電源開発株式会社  
大間原子力発電所

太平洋プレート内部のやや浅い地震に関する  
検討について

平成17年3月  
原子力発電安全審査課

図-4 基準地震動  $S_2$  及び敷地の近くに起こり得るとした太平洋プレート内部のやや浅い地震の応答スペクトル

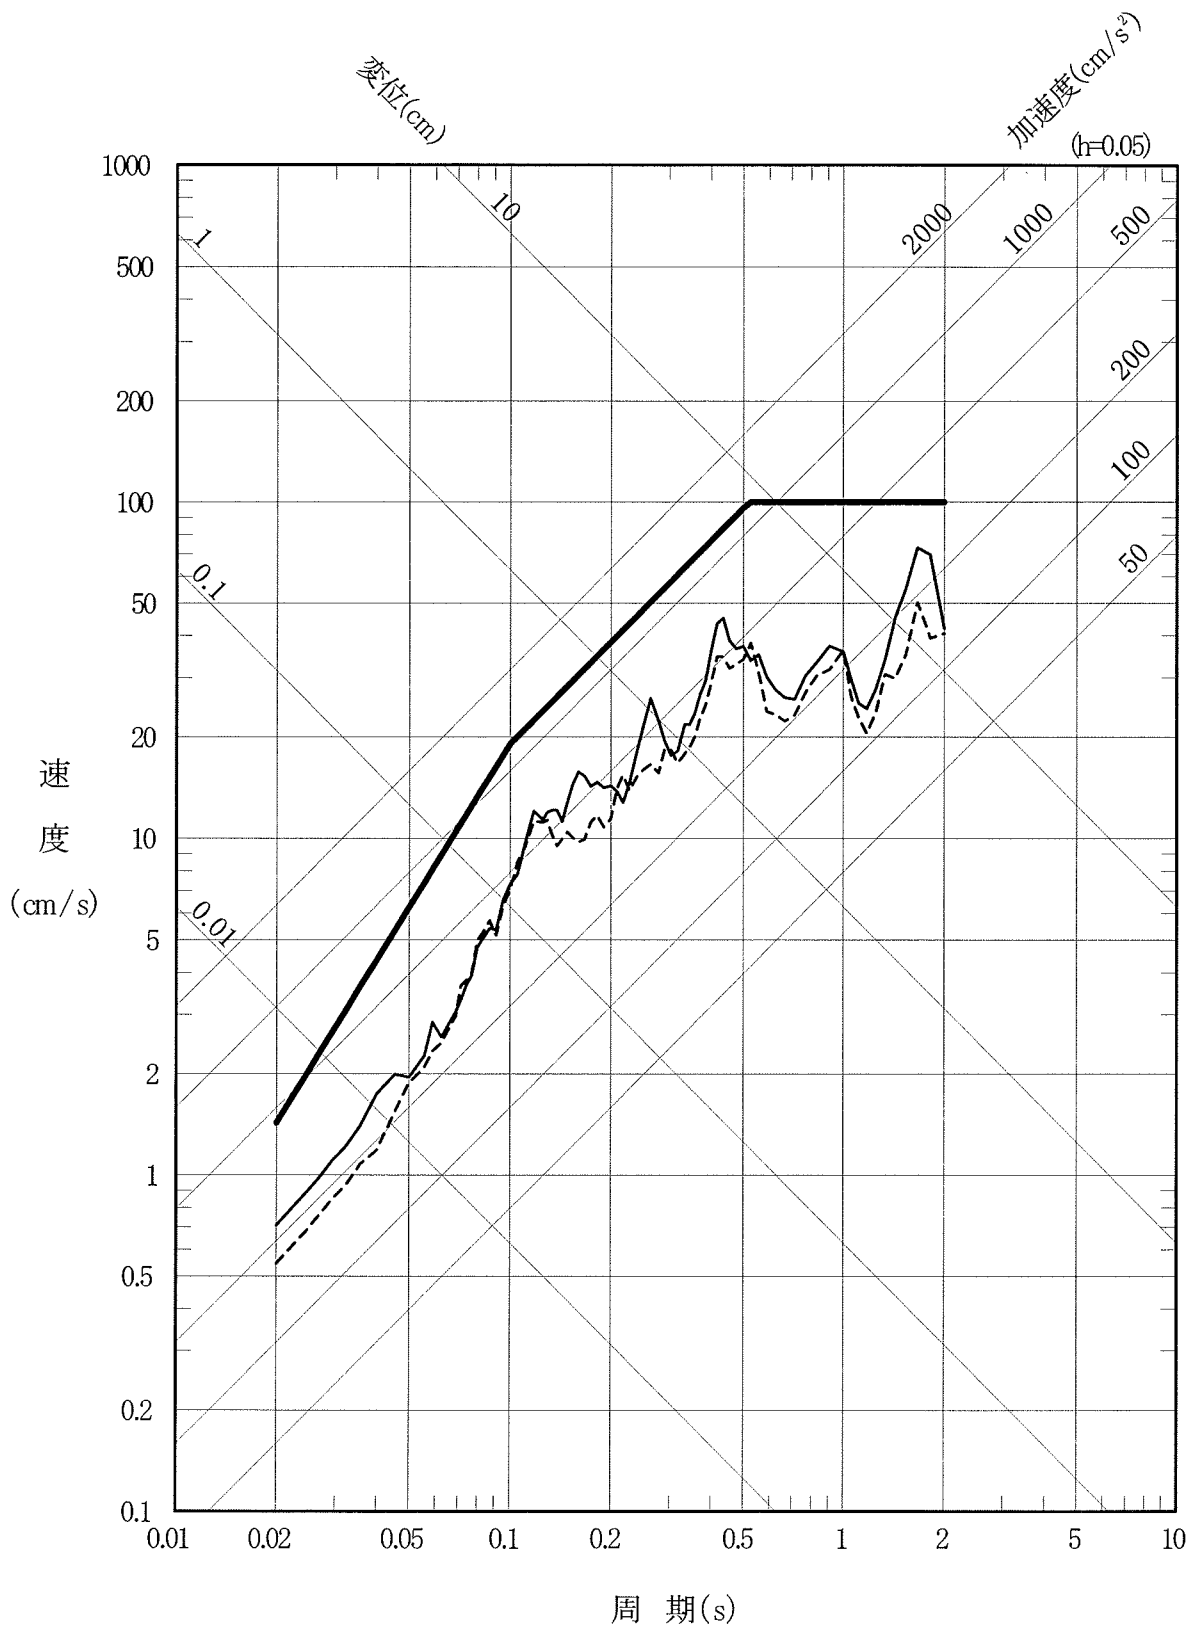
図-4 に上述の方法により求められた応答スペクトル及び設計用応答スペクトル $S_2-D$ を示す。

以上のことから、安全評価上、敷地の近くで起こり得るとした 1994 年北海道東方沖地震のような太平洋プレート内部のやや浅い地震の地震動評価は妥当であると考えられ、これらを包絡して設定された設計用応答スペクトル  $S_2-D$  は妥当なものであると考えられる。

図-5 敷地の近くに起こり得るとした太平洋プレート内部のやや浅い地震の最大加速度と距離減衰式との比較

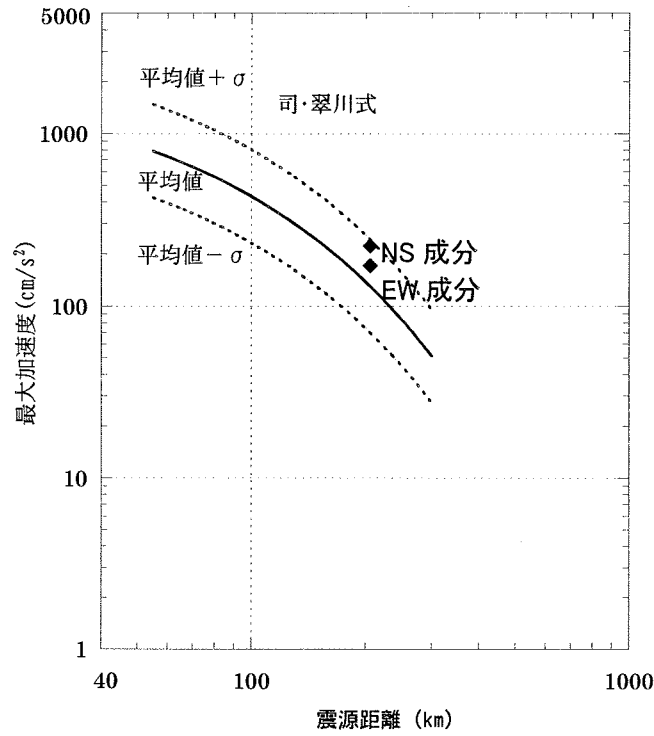
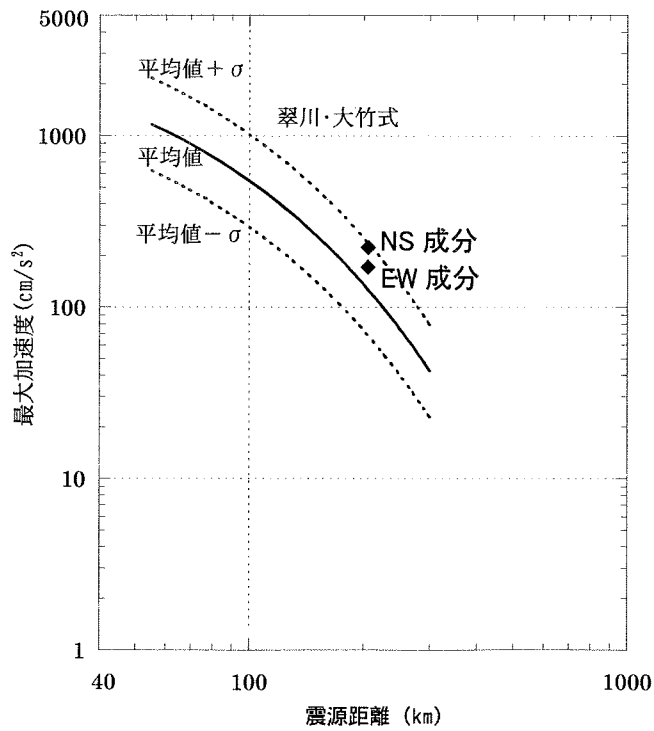
「3. 検討内容」で推定された最大加速度と司・翠川(1999)<sup>(6)</sup>及び翠川・大竹(2003)<sup>(7)</sup>の距離減衰式とを比較して図-5 に示す。同図に示すように、推定された最大加速度は司・翠川(1999)及び翠川・大竹(2003)の距離減衰式のばらつきの範囲内にあることから、妥当であると考えられるとしている。
